# 改善箇所説明図

## 不具合発生箇所

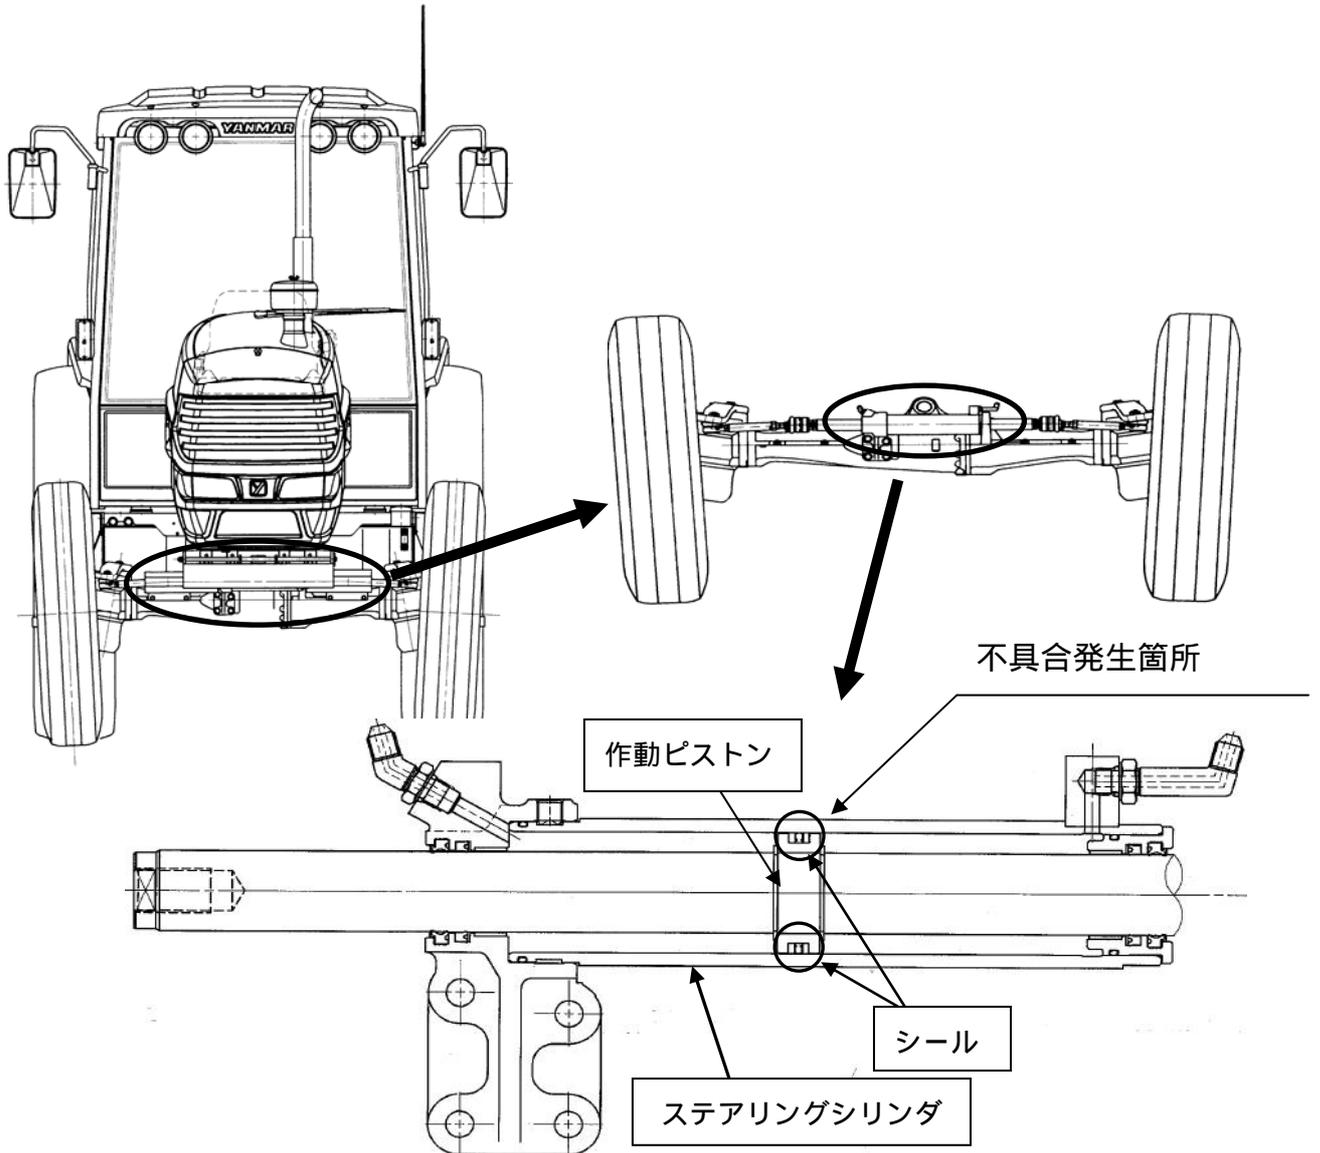
かじ取装置のステアリングシリンダにおいて、作動ピストンのシール形状が不適切なため、ステアリングを小さく切り返す操作を繰り返すと、当該シールが変形するものがある。そのため、そのままの状態で使用を続けると、ステアリングを操作した際に、シールとシリンダの間に隙間が生じて作動油の内部洩れが発生し、かじ取操作ができなくなるおそれがある。

全車両、ステアリングシリンダを対策品に交換する。

ステアリングロッド部右側に識別溝を追加する。
